대청천 **경동 LEEIN:VIEW**  
설계변경 동의서

1. 배치도(단지내 조경특화, 변경)

3. 단위세대(67 타입)

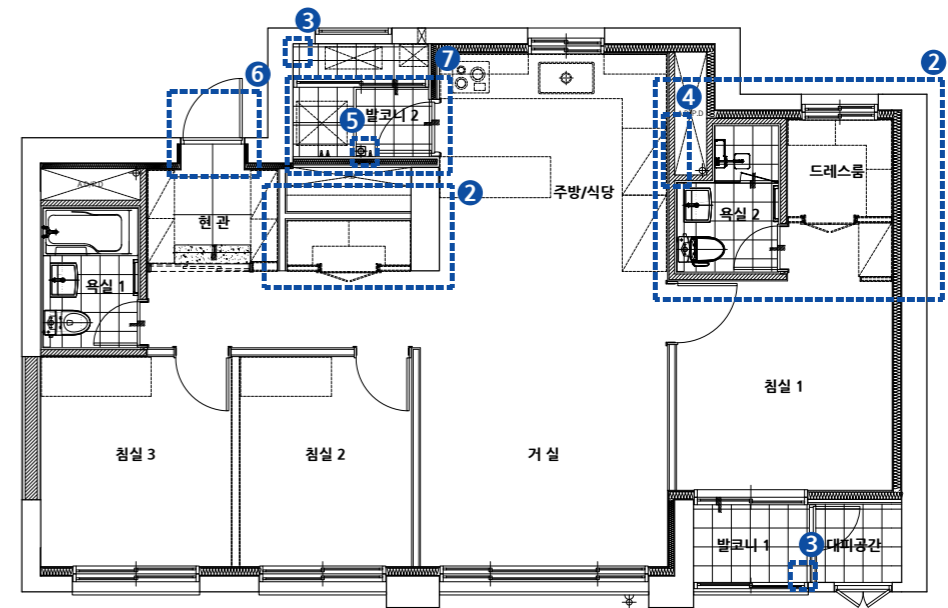
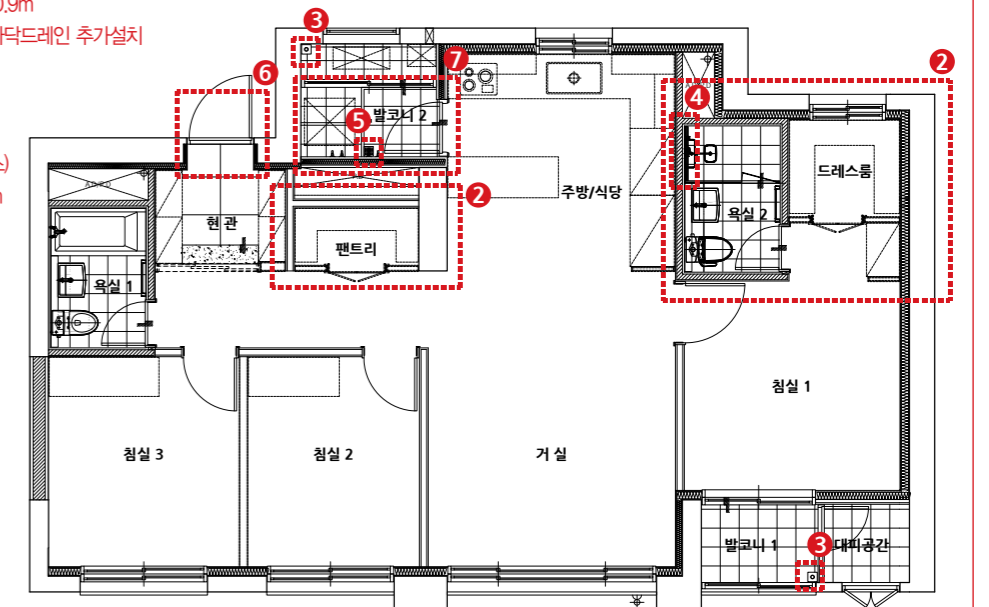
2. 욕실2 샤워부스, 드레스룸 및 팬트리 크기확장
  - 샤워부스 1m×0.9m → 1.5m×0.9m,
  - 드레스룸 1.64m×2.48m → 1.74m×2.48m,
  - 팬트리 1.95m×0.7m → 1.95m×0.9m
3. 발코니, 발코니2 실외기설치공간 바닥드레인 추가설치
4. 욕실2 샤워부스 바닥드레인  
사각형에서 선형으로 변경
5. 후면 발코니 손빨래  
냉온수 수전 1개소 추가설치(총2개소)
6. 세대현관문 너비 변경 1.0m→1.05m
7. 발코니2 다용도실 천장 설치

3.단위세대(84A 타입)

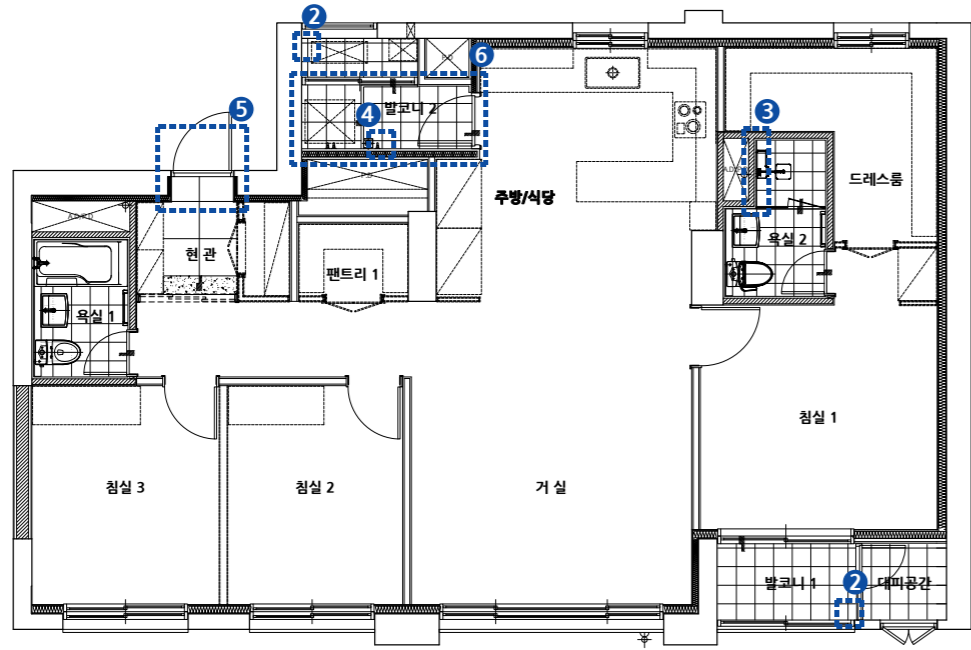
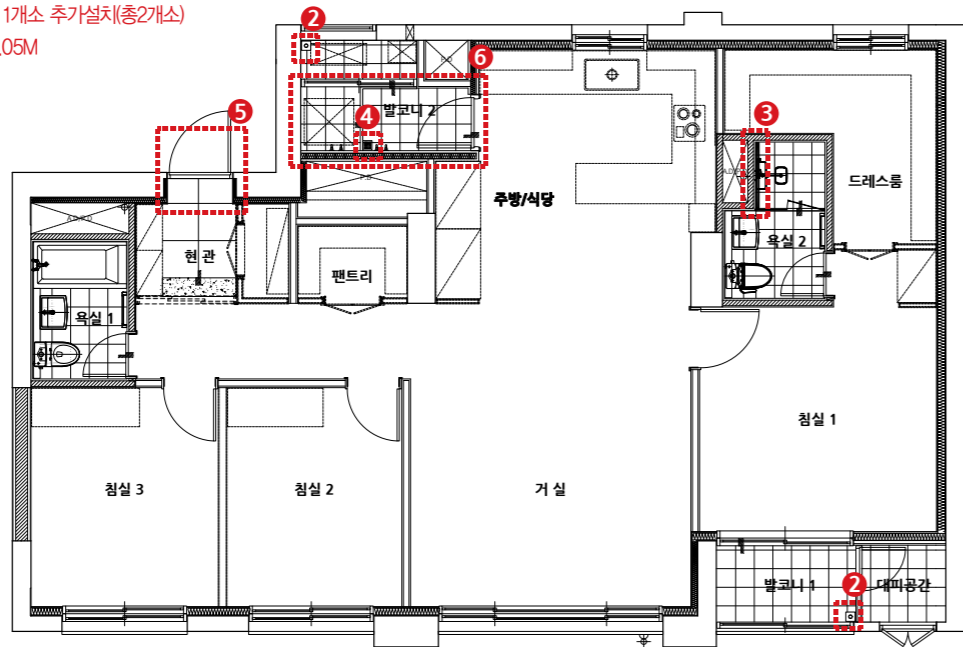
2. 발코니1, 발코니2 실외기설치공간 바닥드레인 추가설치
3. 욕실2 샤워부스 바닥드레인 사각형에서 선형으로 변경
4. 후면 발코니 손빨래 냉온수 수전 1개소 추가설치(총2개소)
5. 세대현관문 너비 변경 1.0M → 1.05M
6. 발코니2 다용도실 천장 설치

3.단위세대(84B 타입)

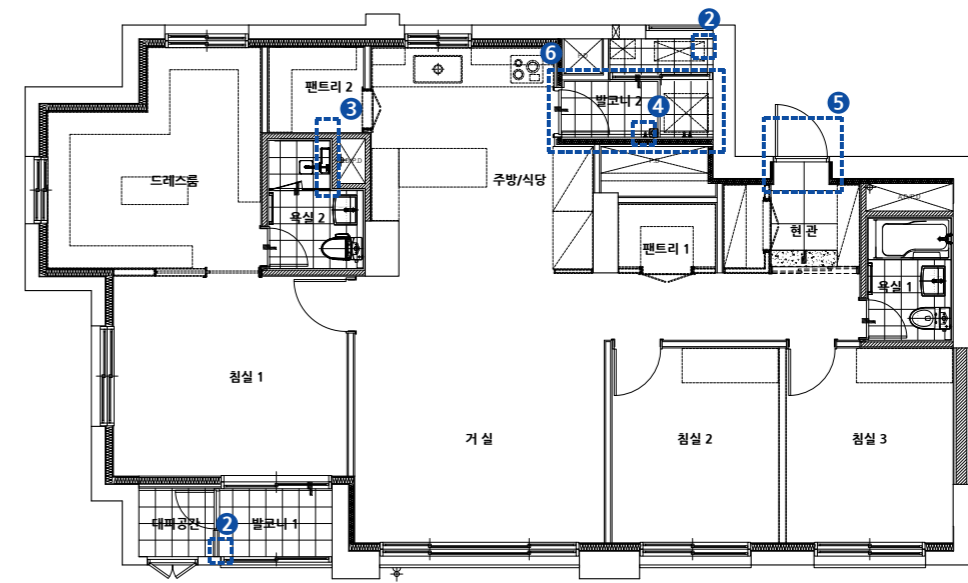
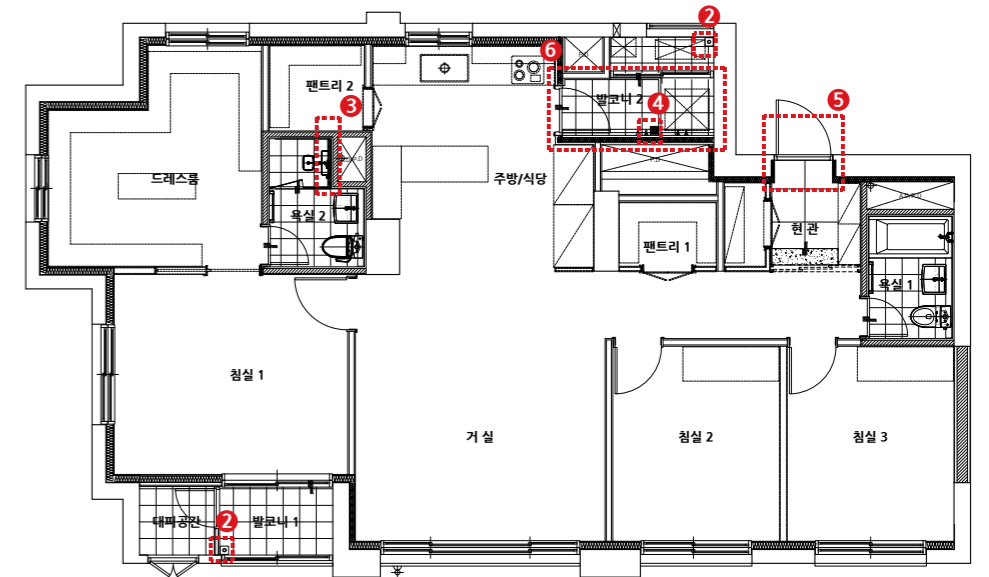
2. 발코니1, 발코니2 실외기설치공간 바닥드레인 추가설치
3. 욕실2 샤워부스 바닥드레인 사각형에서 선형으로 변경
4. 후면 발코니 손빨래 냉온수 수전 1개소 추가설치(총2개소)
5. 세대현관문 너비 변경 1.0M → 1.05M
6. 발코니2 다용도실 천장 설치

3.단위세대(84C 타입)

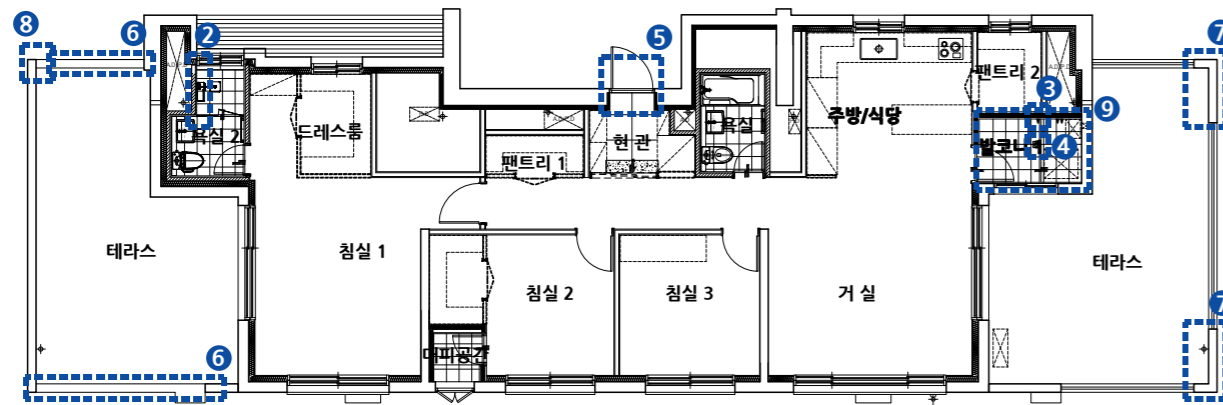
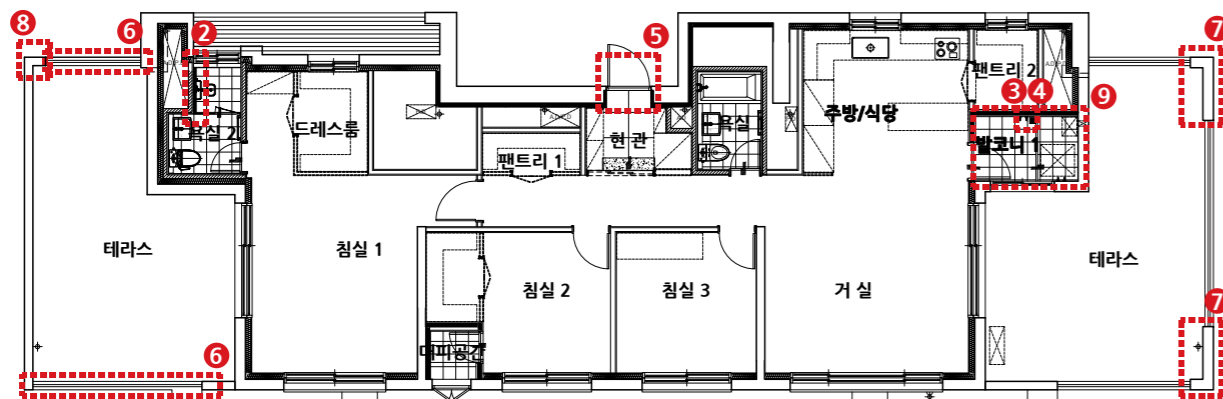
- 2. 욕실2 샤워부스 바닥드레인 사각형에서 선형으로 변경
- 3. 후면 발코니 손빨래 냉온수 수전 1개소 추가설치(총2개소)
- 4. 발코니1 드레인 위치변경
- 5. 세대현관문 너비 변경 1.0M → 1.05M
- 6. 전후면 콘크리트난간 → 투시형난간 변경
- 7. 테라스 모서리 벽체두께 변경
- 8. 벽체 길이 연장
- 9. 발코니1 다용도실 천장 설치  
- 본 공사 시 테라스 외곽 벽체두께 및 형태는 변경될 수 있음

3.단위세대(101 타입)

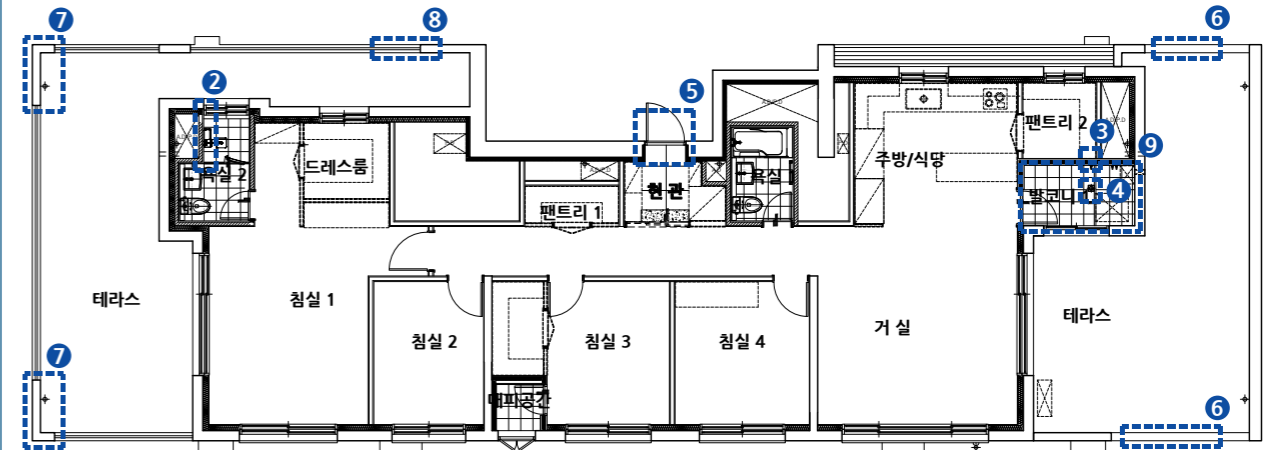
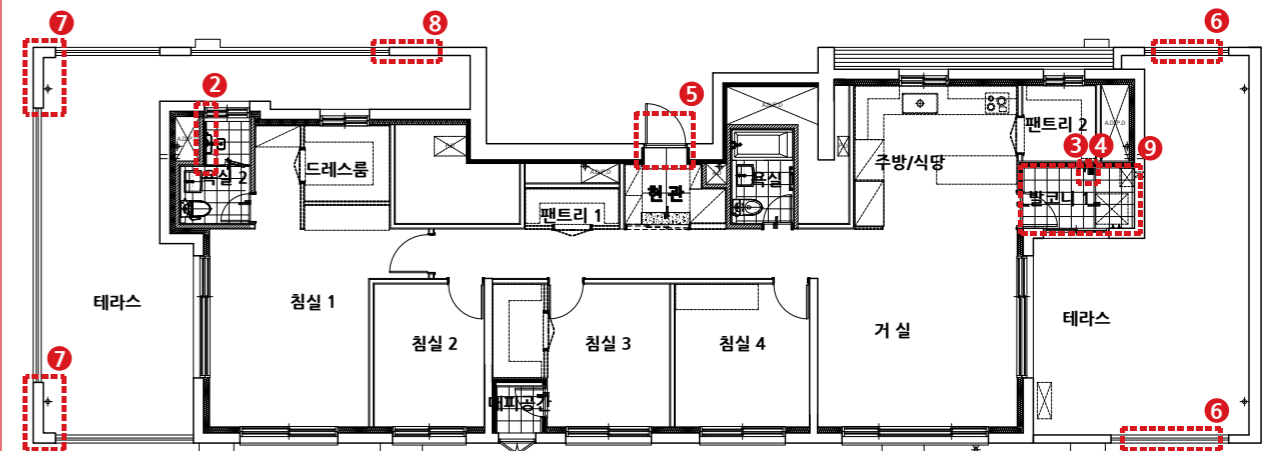
- 2. 욕실2 샤워부스 바닥드레인 사각형에서 선형으로 변경
- 3. 후면 발코니 손빨래 냉온수 수전 1개소 추가설치(총2개소)
- 4. 발코니1 드레인 위치변경
- 5. 세대현관문 너비 변경 1.0M → 1.05
- 6. 전후면 콘크리트난간 → 투시형난간 변경
- 7. 테라스 모서리 벽체두께 변경
- 8. 벽체 길이 연장
- 9. 발코니1 다용도실 천장 설치  
- 본 공사 시 테라스 외곽 벽체두께 및 형태는 변경될 수 있음

3.단위세대(114A 타입)

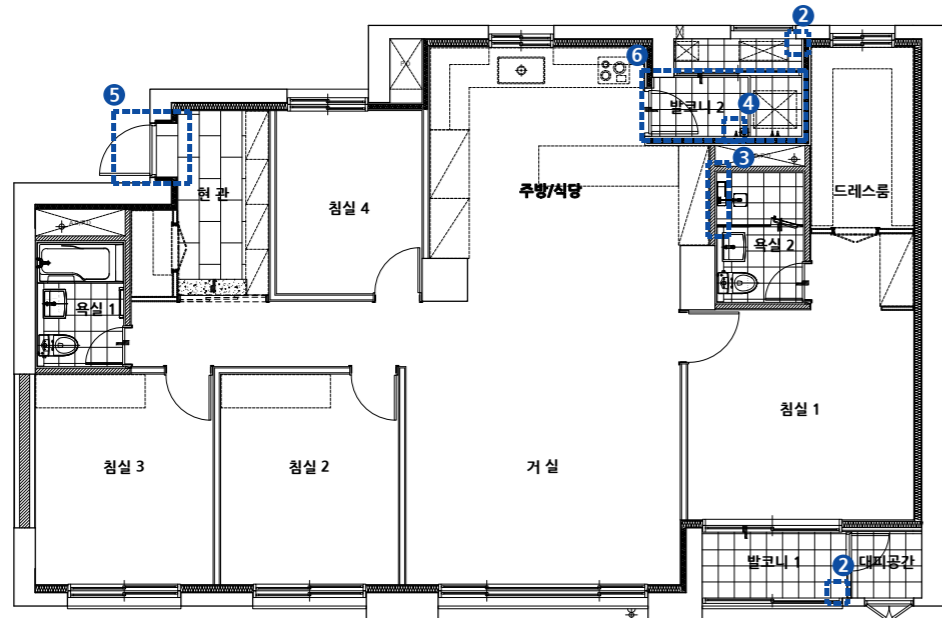
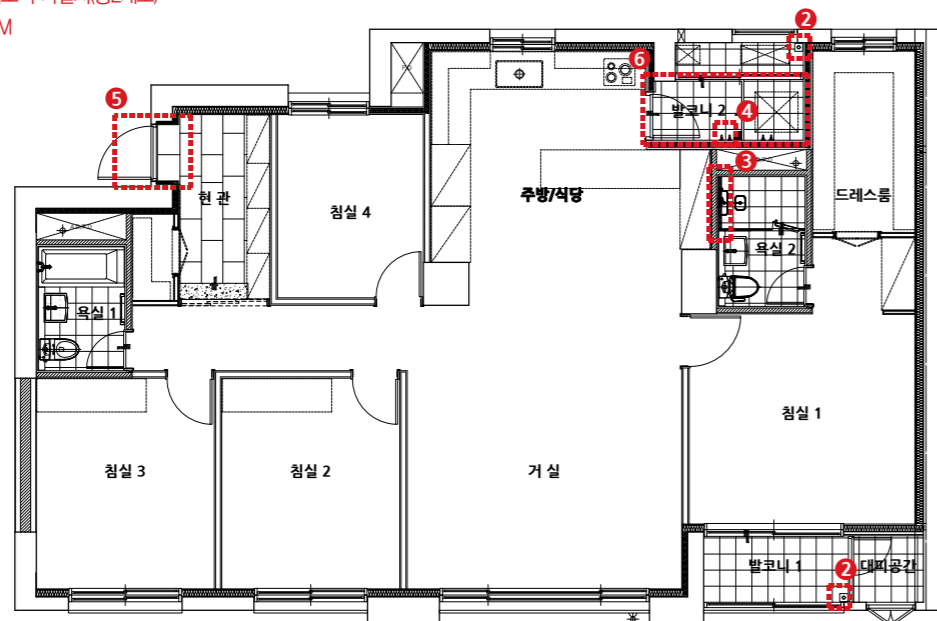
- 2. 발코니1, 발코니2 실외기설치공간 바닥드레인 설치
- 3. 욕실2 샤워부스 바닥드레인 사각형에서 선형으로 변경
- 4. 후면 발코니 손빨래 냉온수 수전 1개소 추가설치(총2개소)
- 5. 세대현관문 너비 변경 1.0M → 1.05M
- 6. 발코니2 다용도실 천장 설치

3.단위세대(114B 타입)

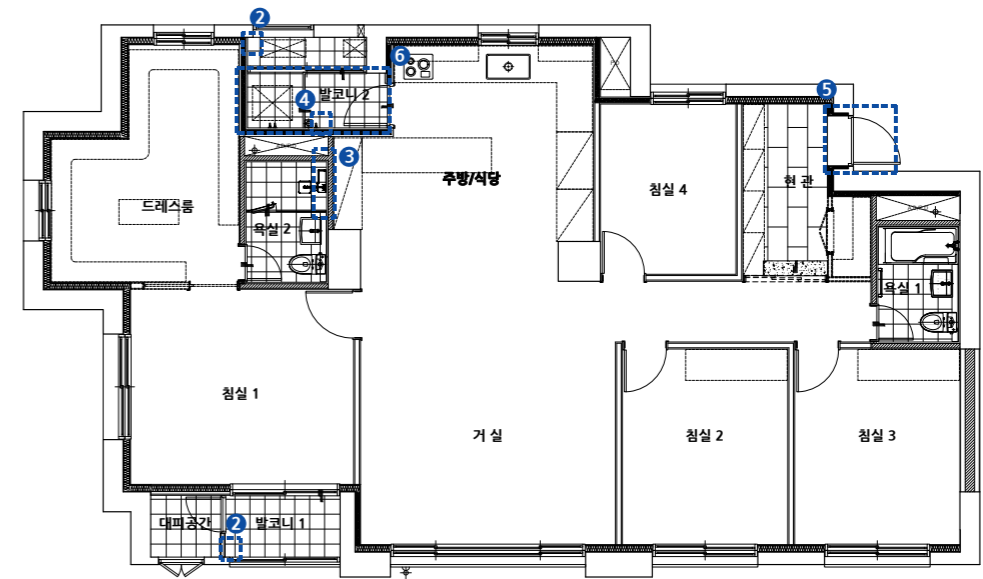
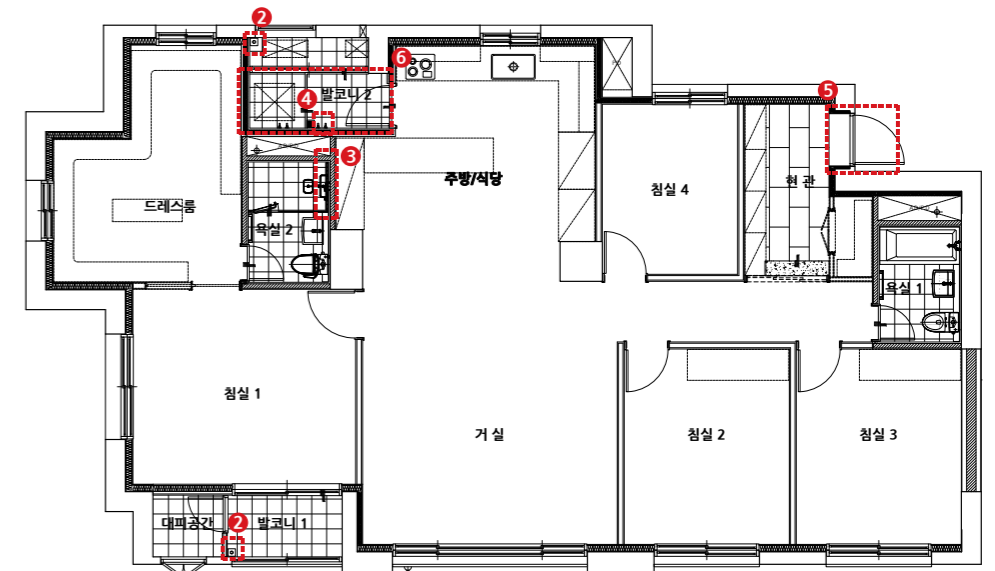
- 2. 발코니1, 발코니2 실외기설치공간 바닥드레인 설치
- 3. 욕실2 샤워부스 바닥드레인 사각형에서 선형으로 변경
- 4. 후면 발코니 손빨래 냉온수 수전 1개소 추가설치(총2개소)
- 5. 세대현관문 너비 변경 1.0M → 1.05M
- 6. 발코니2 다용도실 천장 설치

3.단위세대(116 타입)

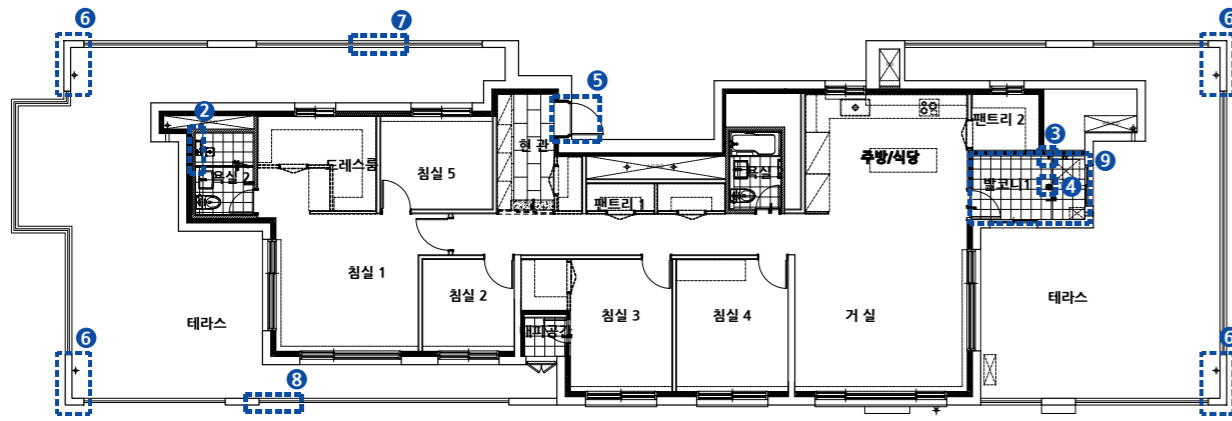
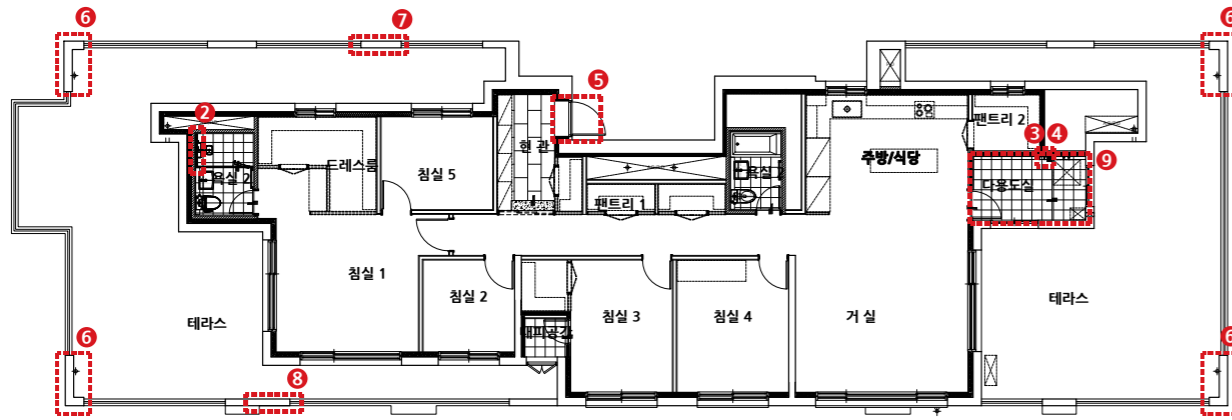
- 2. 욕실2 샤워부스 바닥레인 사각형에서 선형으로 변경
- 3. 후면 발코니 손빨래 냉온수 수전 1개소 추가설치(총2개소)
- 4. 발코니 드레인 위치변경
- 5. 세대현관문 너비 변경 1.0M → 1.05M
- 6. 외벽 벽체두께 변경
- 7. 외벽 벽체추가설치
- 8. 외벽 벽체길이연장
- 본 공사 시 테라스 외곽 벽체두께 및 형태는 변경될 수 있음

5.단면(205동, 206동, 207동, 208동 1층 층고 변경)

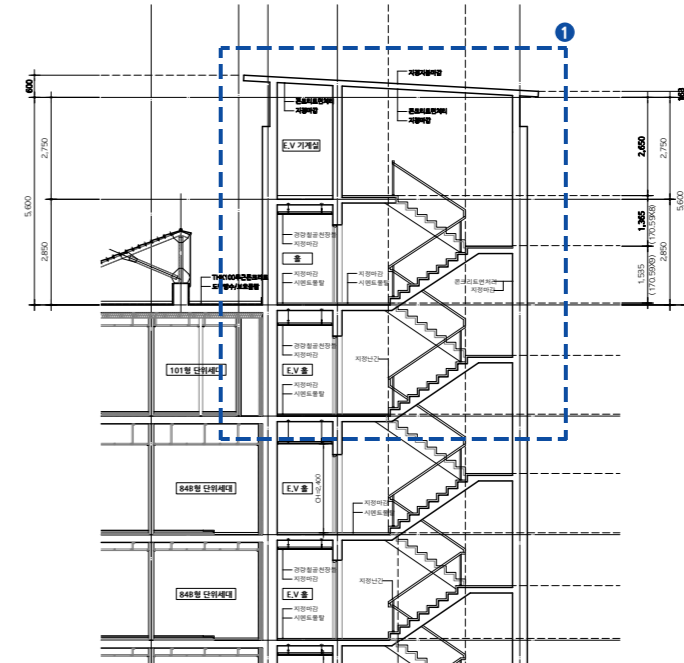
1. 205동 1층 층고변경 5.0M → 5.9M
2. 206동 1층 층고변경 5.0M → 5.9M
3. 207동 1층 층고변경 5.0M → 6.9M
4. 208동 1층 층고변경 5.0M → 7.6M
5. 테라스 지붕구조 변경 철골구조 → 평슬라브 + 철골구조 (펜트룸 전체에 해당)

7.코아(옥탑높이 변경)

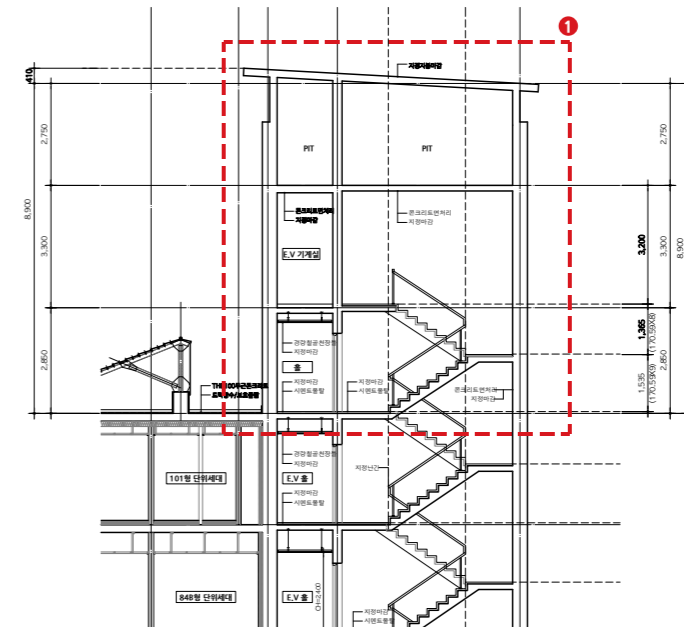
1. 208동 옥탑 높이 변경 5.6M → 8.9M(로고 설치면 확보)
2. 201~207동 옥탑 높이 변경 5.6M → 6.1M(승강기 기계실 높이 확보)
